(autotronic (multitronic

Umstellung auf neues Hutschiene-Netzteil VNZT80345

Neues Hutschiene-Netzteil
VNZT80345

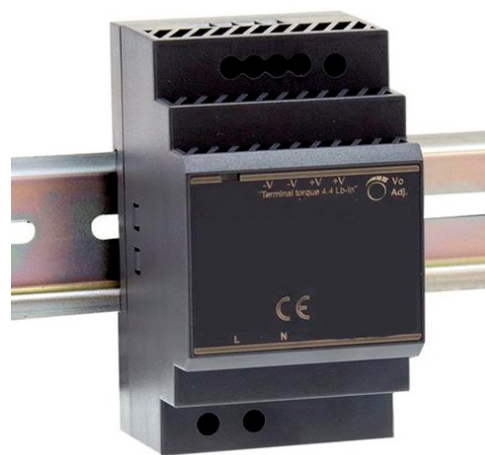
Ab sofort steht ein neues Hutschiene-Netzteil zur Verfügung und ersetzt zeitgleich das bisherige Netzteil VNZT80191. Dieses hat eine kompaktere Bauform und bietet einen höheren Ausgangsstrom.

- Verwendung im Objektbereich oder für die Nachrüstung
- Zur Hutschiene-Montage
- Durch die kompakte Bauform sehr gut für die Unterbringung in flachen Schaltschränken und Sicherungskästen geeignet
- Eingang: 100-240 V AC
- Ausgang: 12 V DC/4,5A
- Nachregelbare Spannungsausgänge, um Verluste bei zu langen Leitungswegen auszugleichen
- Für Hutschienebreite 35 mm gemäß EN 50022
- Abmessungen: **90 x 52,5 x 58,3 mm** (HxBxT)
- CE-Kennzeichnung

- Verfügbar ab sofort
- Nach Abverkauf werden eingehende sowie auch bereits vorliegende Aufträge auf die neue Ausführung umgeschrieben
